Zienswijzennota bestemmingsplan Vondel en De Zwaan en het ontwerpbesluit hogere waarden Wet geluidhinder

juni 2024

- Ontwerpbestemmingsplan Vondel en De Zwaan (NL.IMRO.0546.BP00200-0201);
- Ontwerp besluit hogere waarden Wet geluidhinder – bestemmingsplan Vondel en De Zwaan, met kenmerk D2023-136496.

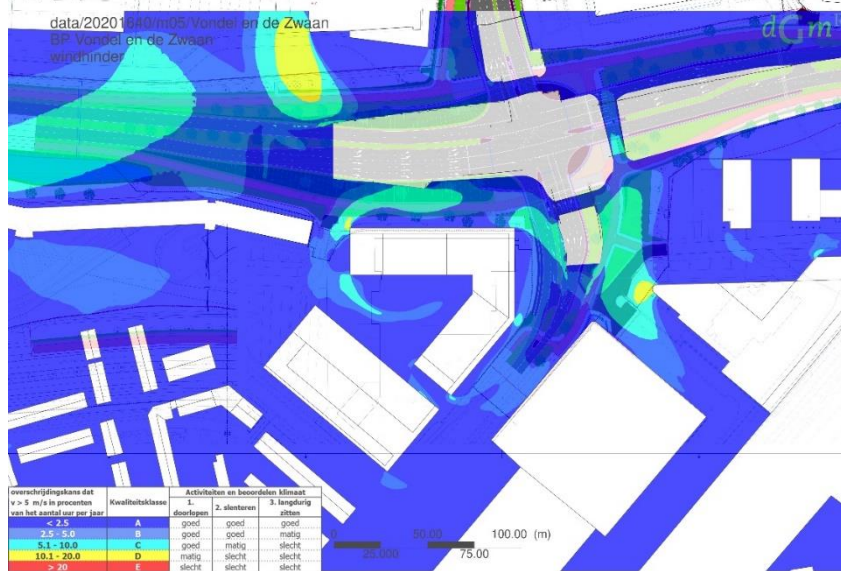
1.2	Een zichtlijn vanaf de Gerard Brandtstraat ter hoogte van de Coornhertstraat, vanaf de Gerard Brandtstraat aan de overkant van de straat of vanaf de Vondellaan ter hoogte van de bouwlocatie is niet opgenomen in de Hoogbouweffect Rapportage. Dit zou waarschijnlijk een te dramatisch effect tonen.	Het is onmogelijk om ieder standpunt vanuit de wijk mee te nemen in de Hoogbouweffectrapportage. Daarom zijn in de Gebiedsvisie een aantal standpunten benoemd die bij de uitwerking van de plannen in ieder geval moeten worden getoetst (zie pagina 41 van de Gebiedsvisie). Dit is gebeurd. De standpunten die in de zienswijze worden benoemd, zijn andere standpunten dan die in de Gebiedsvisie. Om deze reden maken deze precieze standpunten geen onderdeel uit van de rapportage. De hoek Gerard Brandtstraat-Jacob Catslaan is wel bekeken in de rapportage. Dit standpunt is te vinden op pagina 7 en heeft de naam 'standpunt 6. Constantijn Huijgenslaan'. Dit standpunt is vanwege de vrij korte afstand tussen beide kruisingen vergelijkbaar. Ook het standpunt haaks op de Vondellaan maakt geen onderdeel uit van de rapportage. Een belangrijke reden hiervoor is dat wij naar de langere zichtlijnen kijken. Bij standpunten die relatief dichtbij zijn ervaar je vooral de onderste lagen van gebouwen (tenzij omhoog wordt gekeken). In het rapport is wel een standpunt opgenomen vanaf de Vondellaan. Dit standpunt 19 op pagina 21. Het is duidelijk dat hogere bebouwing ook vanuit een grotere omgeving kunnen worden gezien. De zichtbaarheid an sich of eigenlijk onzichtbaarheid van torens is daarom geen beoordelingscriterium. Waar wel naar gekeken wordt zijn dingen als hoe torens zich tot elkaar verhouden, of er nog lucht tussen torens te zien is, of de	Geen.

Nr.	Samenvatting ingekomen zienswijze	Reactie	Gevolg
		torens zo zijn geplaatst dat deze niet midden in een zichtlijn staan (tenzij dit wel een nadrukkelijke wens is), slankheid van de torens, enzovoorts, Deze beoordeling heeft op basis van de hoogbouweffectrapportage goed kunnen plaatsvinden en wordt door het College vanuit geen van de zichtlijnen als dramatisch beoordeeld.

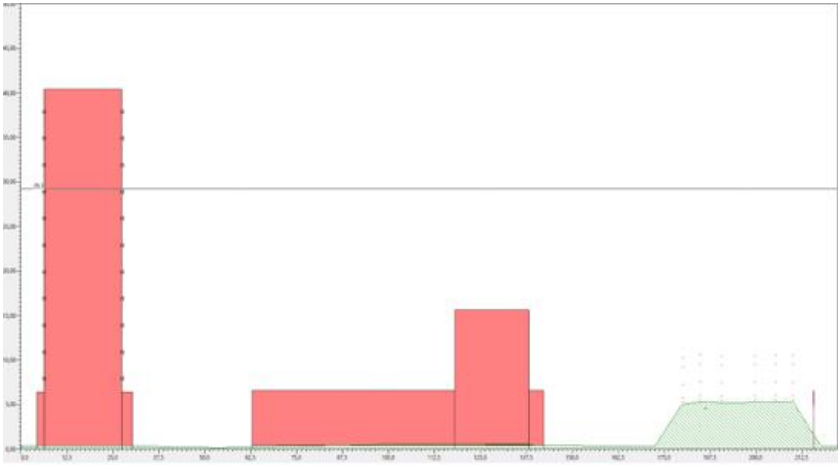
Nr.	Samenvatting ingekomen zienswijze	Reactie	Gevolg
	Brandtstraat ontbreekt. Juist op deze plek is de kans groot dat de zichtlijnen van het stadssilhouet op een onaanvaardbare manier doorkruist/onderbroken worden. Zonder een onderzoek naar het zicht/de zichtlijnen vanuit de Gerard Brandtstraat is geen sprake van een goede ruimtelijke ordening. Er kan niet worden beoordeeld of sprake is van een aanvaardbaar woon- en leefklimaat.	De zeslaagse bebouwing aan de andere zijde van het blok zal vanuit dit perspectief nauwelijks zichtbaar zijn. Wanneer men omhoog kijkt zullen de torens boven de blokken uitsteken. De torens zijn zo geplaatst en vormgegeven dat hier lucht tussen te zien is en deze niet kolossaal ogen.

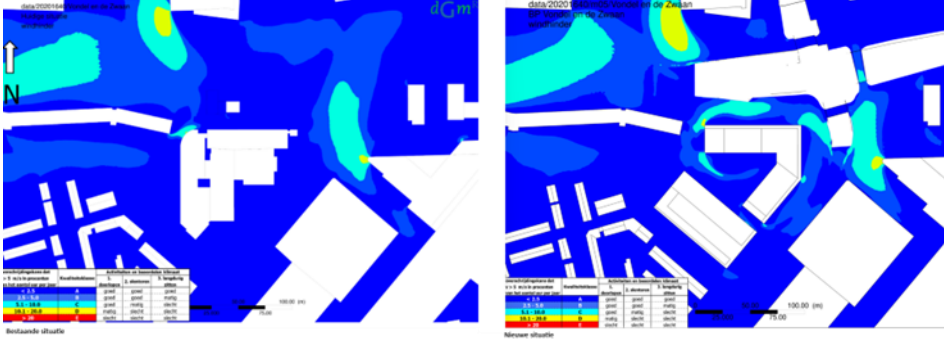
13.1	In Hoofdstuk 6 van het akoestisch onderzoek (KuiperCompagnons, 620.162.80 7 september 2023) wordt verwezen naar de END2021 dataset en de nalevingsverslagen 2019, 2020 en 2021. Deze onderzoeken zijn niet van	De informatie uit de END2021 dataset en de nalevingsverslagen 2019, 2020 en 2021 zijn alleen gebruikt om aan te tonen dat geluidproductie van het spoor in de afgelopen jaren aanzienlijk lager was dan de geluidproductie opgenomen in het geluidregister. De geluidproductie in het geluidregister vormt het uitgangspunt voor de vastgestelde hogere waarden (gevelbelasting) en de akoestische compensatie (o.a.+3 dB hogere geluidwering). Er kan niet met zekerheid worden gesteld dat de	Paragraaf 4.5.3.2. van de toelichting van het bestemmingsplan zal zodanig worden aangepast dat het in deze zienswijzenota

Nr.	Samenvatting ingekomen zienswijze	Reactie	Gevolg
	toepassing ten behoeve van het geluidonderzoek op gevelniveau. Er wordt een vergelijking gemaakt met deze onderzoeken en het onderzoek op basis van de brongegevens uit het geluidregister. Alleen het laatste onderzoek is juridisch geldend en dient conform het RMGZO12 gehanteerd te worden ten behoeve van de berekeningen van de gevelbelasting. Tevens kan daardoor ook niet geconcludeerd worden dat het niet reëel is om bij het vaststellen van hogere waarden aanvullende maatregelen te eisen in de vorm van akoestische compensatie en afsluitbare buitenruimtes of afscherming. Ook kan niet geconcludeerd worden dat met zekerheid kan worden gesteld dat in de toekomst de beleidsdrempel van 58 dB niet zal worden overschreden. Een uitzondering op het gemeentelijke beleid over Hogere Waarde kan dan ook niet worden gemaakt. Uitgegaan moet worden van de uitkomsten onder andere gepresenteerd in tabel 14 van het akoestisch onderzoek en niet uitgegaan worden van de mogelijke geluidruimte.	beschikbare geluidruimte niet noodzakelijk zal zijn en dat de beleidsdrempel van 58 dB niet zal worden overschreden. Erg waarschijnlijk is het echter niet dat de volledige geluidsruimte in de toekomst noodzakelijk is en er een overschrijding van de beleidsdrempel van 58 dB zal optreden. Van de eisen ten aanzien van akoestische compensatie voor spoorweglawaaï is in het Ontwerpbesluit hogere waarden niet afgeweken. Wel zijn in het Ontwerpbesluit de eisen ten aanzien van een afsluitbare buitenruimte voor spoorweglawaaï vervallen. Overigens had het laten vervallen van deze eis maar een beperkte doorwerking, omdat deze eis wel geldt voor het wegverkeerslawaaï, en dus de meeste woningen die ook door spoorweglawaaï worden belast, op deze grond een afsluitbare buitenruimte krijgen. Het gemeentelijk hogere waarde beleid biedt geen mogelijkheden om bij het vaststellen van hogere waarden af te wijken van inhoudelijke vereisten in de vorm van akoestische compensatie en afsluitbare buitenruimtes. In verband hiermee zullen ook voor spoorweglawaaï de vereisten voor een afsluitbare buitenruimtes worden opgenomen in het definitieve besluit hogere waarden.	opgenomen antwoord in de toelichting wordt verwerkt. Het definitief besluit hogere waarden wordt eveneens gewijzigd in lijn met deze beantwoording.

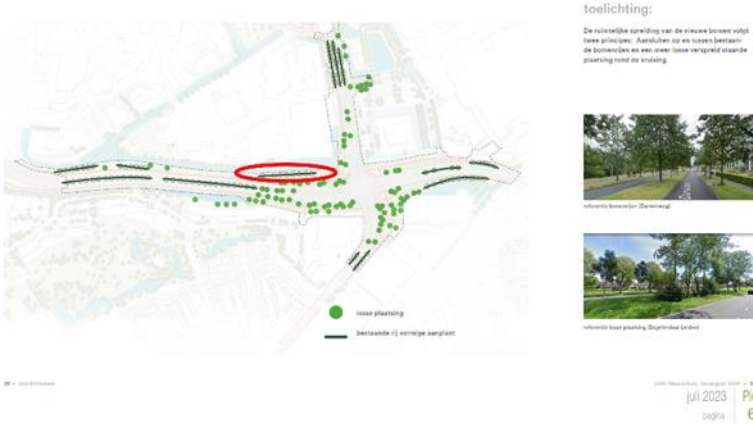
13.3	Verder ziet indiener dat in het geluidsonderzoek geen rekening is gehouden met het geluid	Er is in het onderzoek geen rekening gehouden met het geluid van het emplacement. Hiertoe was ook geen aanleiding omdat in de milieuvergunning voor	Paragraaf 4.5.3.2. van de toelichting van het

Nr.	Samenvatting ingekomen zienswijze	Reactie	Gevolg
	vanwege het emplacement (conform milieuvergunning emplacement Leiden). Door het ontbreken hiervan is het voor indiener niet mogelijk om het aspect Geluid te beoordelen. Indiener verzoekt om dit alsnog te onderzoeken en de resultaten aan indiener ter beoordeling voor te leggen.	beoordelingspunten in de directe omgeving van het plan (op kortere afstand van het spoor) lage langtijdgemiddelde beoordelingsniveaus zijn vergund. Op de in de vergunning opgenomen posities (positie 4 'School Vondellaan', positie 34 'Woningen Rijnzichtstraat' en positie 33 'Woningen Lopsenstraat') in de directe omgeving van het plan bedraagt het langtijdgemiddeld beoordelingsniveau in de dagperiode ten hoogste 45 dB(A), in de avondperiode ten hoogste 43 dB(A) en in de nachtperiode ten hoogste 39 dB(A). De geluidsbelasting ter plaatse van 'Vondel en De Zwaan' zal gelijk of lager zijn dan deze geluidsbelasting en valt ruimschoots binnen de richtwaarde van 50 dB(A) etmaalwaarde (woonwijk in de stad) zoals in de Handreiking industrielawaai en vergunningverlening is opgenomen en bij de vergunningverlening gehanteerd is. Voor wat betreft het maximale geluidsniveau wordt opgemerkt dat in de vergunning geen specifieke voorschriften zijn opgenomen maar dat is aangesloten bij de circulaire 'Beoordelingswijze piekgeluiden voor spoorwegemplacements'. Voor de maximale geluidsniveaus ter plaatse van 'Vondel en De Zwaan' geldt dat deze eveneens gelijk of lager zullen zijn dan de maximale geluidsniveaus die optreden op de posities 4, 33 en 34 en daarmee aanvaardbaar zijn. Vanwege de optredende geluidsbelasting ten gevolge van het wegverkeerslawaaï en het doorgaande spoorverkeer is al een aanzienlijke geluidwering van de gevel noodzakelijk. Deze geluidwering zorgt ervoor dat binnen in de woningen het maximale geluidsniveau ten gevolge van het emplacement voldoende geborgd is. Het is niet noodzakelijk om een afzonderlijk onderzoek uit te voeren naar het geluid van het emplacement.	bestemmingsplan zal zodanig worden aangepast dat het in deze zienswijzenota opgenomen antwoord in de toelichting wordt verwerkt.

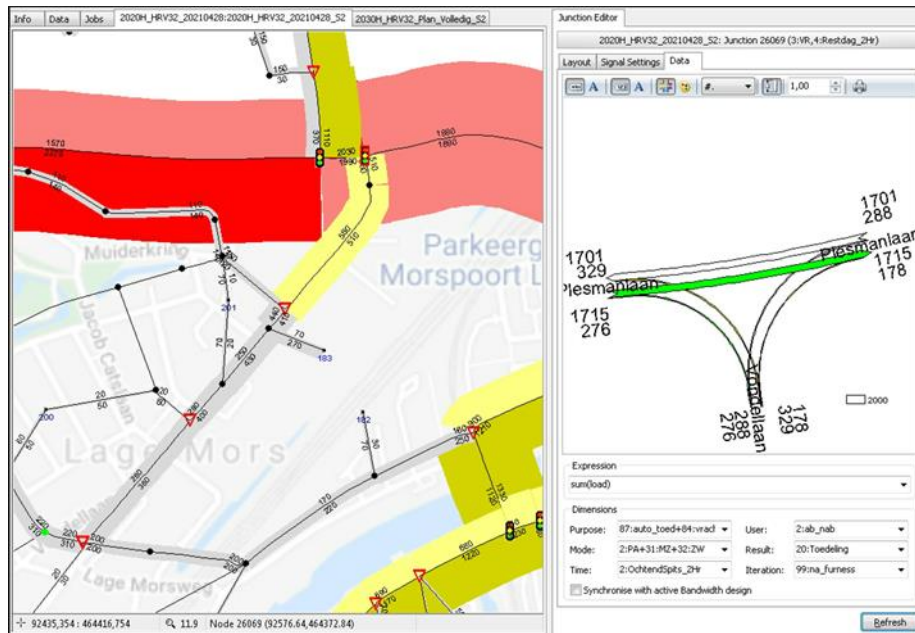
Pagina 21 (P) Op basis van de uitkomsten van de participatie hebben wij uitgangspunten voor de toekomstige ontwikkelingen in het Vondelkwartier opgesteld. Duidelijk is dat de nieuwe bebouwing zorgvuldig moet worden ingepast. De ruimtelijke kwaliteit en architectuur staan daarom bovenaan.	Hoe worden de uitgangspunten die gelden voor de ontwikkelingen in het Vondelkwartier in het bestemmingsplan geborgd? Met name is de vraag hoe de nieuwe bebouwing zorgvuldig wordt ingepast, gerealiseerd en geborgd door middel van het voorliggende bestemmingsplan.	Het bestemmingsplan legt nog geen verregaande uitwerking op architectuur niveau vast. De Gebiedsvisie blijft een toetsingskader voor de verdere uitwerking van het bouwplan. De Gebiedsvisie is bovendien van toepassing op de verdere ontwikkelingen in het Vondelkwartier. Zie ook het antwoord op 7.3.
Pagina 24 (P) De hoogte van de bouw (en met name de voorziene torens van 50 en 70 meter) baart veel mensen zorgen. Die zorgen zitten in extra drukte op straat (zowel nieuwe bewoners als (auto)verkeer), skyline (vanuit de buurt en de binnenstad), en wind en schaduwwerking van de nieuwe bebouwing. Wij nemen deze zorgen serieus. In de ontwikkelkaders hebben wij, op basis van deze	Hoe is in het bestemmingsplan rekening gehouden met de onderkende zorgen? Met name skyline (vanuit de buurt) geeft te denken. Welke regels zijn daar van toepassing geweest? Nu kenmerkt het geheel zich als een kolossale en massieve opeenstapeling van steen.	Toetsing heeft plaatsgevonden op basis van het toetsingskader kwaliteit van hoogbouw. Zie tevens de antwoorden op zienswijzen 1.2 en 1.5.
